CONSTANCIA DE NOTIFICACIÓN MEDIANTE PUBLICACIÓN DE AVISO

RESOLUCIÓN N° 001643 (16 JUN. 2026)

“Por la cual se resuelve un recurso de reposición interpuesto en contra de la Resolución 939 del 27 de marzo de 2026 y se toman otras determinaciones”

Figura 3-71 infraestructura provisional de teleféricos

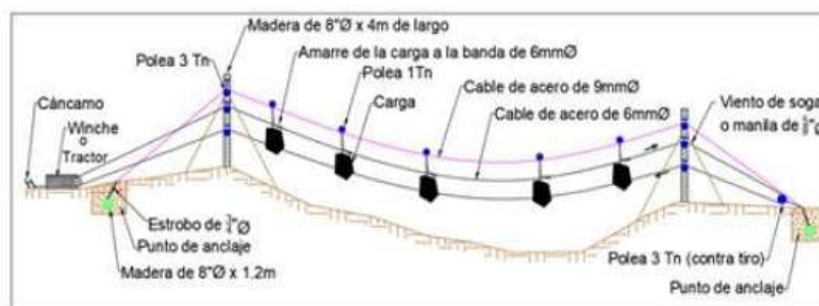
No obstante, el Equipo Evaluador Ambiental frente a los “teleféricos” concluyó que, al no encontrarse como una infraestructura del proyecto acorde con el alcance de la solicitud de modificación, no consideró ambientalmente viable realizar el ajuste solicitado.

De acuerdo con las consideraciones técnicas antes expuestas, esta Autoridad Nacional considera procedente reponer y en tal sentido modificar parcialmente el artículo décimo primero de la Resolución 939 del 27 de marzo de 2026, respecto de la FICHA: A-01-01-F05 – MANEJO, TRANSPORTE Y ALMACENAMIENTO DE MATERIALES DE CONSTRUCCIÓN Y SUSTANCIAS PELIGROSAS, en el sentido de que solamente se debe retirar de dicha ficha todo lo asociado con el teleférico.

Figura 10-6 Diseño y estructura del sistema de transporte con teleférico y canasta (Tarabita)

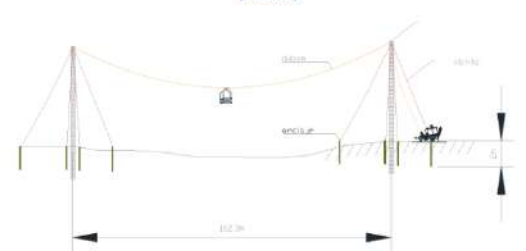
Lo anterior, no guarda totalmente concordancia con lo consignado en la ficha A-01-01-F05 Manejo, transporte y almacenamiento de materiales de construcción y sustancias peligrosas del capítulo 10.1.1 del EIA con radicado 20236200313352 del 5 de julio de 2023 (correspondiente al trámite de la solicitud de modificación #1), como se muestra a continuación:

Si bien la solicitante, hace alusión en el numeral 3.2.3.1.2 “Infraestructura de transmisión de energía eléctrica” de las instalaciones temporales (plazas de tendido y teleféricos), se aclara que estas infraestructuras no hacen parte del alcance de la presente modificación de licencia ambiental. En el caso de las plazas de tendido, estas fueron autorizadas mediante los artículos primero y segundo de la Resolución 1326 del 5 de agosto de 2020 modificados por los artículos tercero y cuarto de la Resolución 865 del 18 de mayo de 2021. En contraste, los “teleféricos” no se encuentra como una infraestructura del proyecto acorde con el alcance de la presente modificación. De esta forma, no se considera ambientalmente viable realizar el ajuste solicitado.”
